MAGISTRÁT MĚSTA LIBEREC
odbor hlavního architekta,
oddělení územního plánování, jako příslušný
Úřad územního plánování pro ORP Liberec

PROTOKOL
Z DOHODOVACÍHO ŘÍZENÍ K NOVÉMU NÁVRHU ÚZEMNÍHO PLÁNU
LIBEREC

Dohodnutí požadovaných úprav dle stanoviska dotčeného orgánu uplatněného k novému návrhu územního plánu Liberec (č.j.: KULK/29716/2016/OÚP).

Obrázek 1: Původní a upravená dokumentace pro dohodu k bodu 2: plocha 10.100.O.2.20.40.v vypuštěna, plocha 10.13.C.2.30.30.p zredukována.

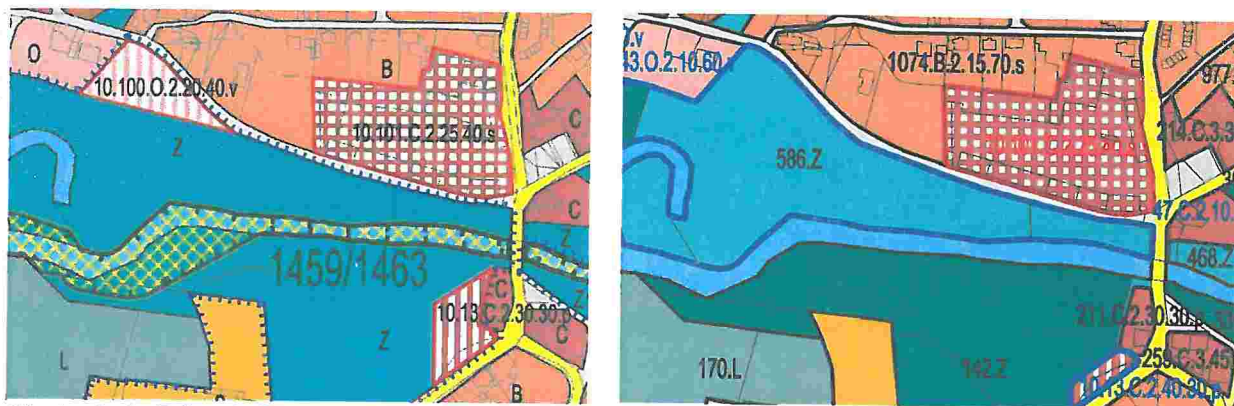
1. Jako limit využití území zpracovat platné stanovení záplavového území Lužické Nisy.
2. Z daného hlediska krajský úřad **nesouhlasí** se zastavitelnými plochami ve vymezené aktivní zóně záplavového území toku Lužická Nisa: plocha 10.13.C.2.30.30.p; 10.49.S.1.1.50.o; a část plochy 10.100.O.2.20.40.v.
3. U ploch 10.78.P; 11.147.P; 11.175.P., které se nachází (nebo jejich část) v aktivní zóně záplavového území toku Lužická Nisa upozorňujeme, že nelze souhlasit bez prokázání jejich nezbytnosti a provedení takových opatření, které minimalizují vliv na povodňové průtoky.

K bodu 1. Pro vodní tok Lužická Nisa bylo krajským úřadem nově stanoveno záplavové území KULK 80773/2015 s účinností od 27.2.2016, včetně vymezení aktivní zóny, což v předloženém územním plánu není zahrnuto.

K bodu 2. Omezení a zákazy staveb a činností v aktivní zóně záplavového území vyplývají přímo z vodního zákona (§ 67), tudíž se týkají výše uvedených lokalit.

K bodu 2: plochy 10.13.C.2.30.30.p, 10.49.S.1.1.50.o budou zredukovány mimo rozsah aktivní zóny záplavového území, plocha 10.100.O.2.20.40.v bude vypuštěna.

K bodu 2: plochy 10.13.C.2.30.30.p, 10.49.S.1.1.50.o budou zredukovány mimo rozsah aktivní zóny záplavového území, plocha 10.100.O.2.20.40.v bude vypuštěna.

Obrázek 3: Původní a upravená dokumentace pro dohodu k bodu 4: plocha 10.89.E.2.30.20.o. bude zahrnuta do plochy skládky Zlaté Návrší 1.I.o

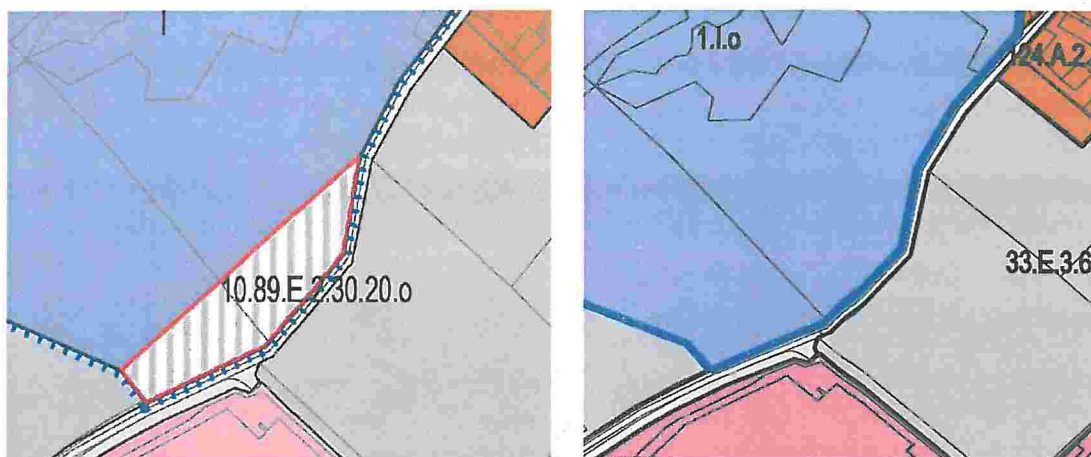
4. Z daného hlediska krajský úřad **nesouhlasí** se zastavitelnou plochou 10.89.E v prostoru skládky Zlaté Návrší.

Skládka je vedena jako zdroj znečištění toku Lužická Nisa průsakovými vodami, v předmětné ploše se navíc nachází monitorovací objekt skládky. Dle Aktualizované analýzy rizika není doporučeno vzhledem k neukončené konsolidaci skládkového tělesa a nutnosti nenarušování horního těsnění skládky a drenážních systémů měnit současný stav využití plochy skládky. Zásahem by mohlo dojít ke změně situace s průsakovými vodami (např. zvýšení množství, zhoršení znečištění), což by bylo v rozporu s cíli ochrany vod dle § 23a vodního zákona.

K bodu 4: plocha 10.89.E.2.30.20.o. bude zahrnuta do plochy skládky Zlaté Návrší 1.I.o

K bodu 4: plocha 10.89.E.2.30.20.o. bude zahrnuta do plochy skládky Zlaté Návrší 1.I.o
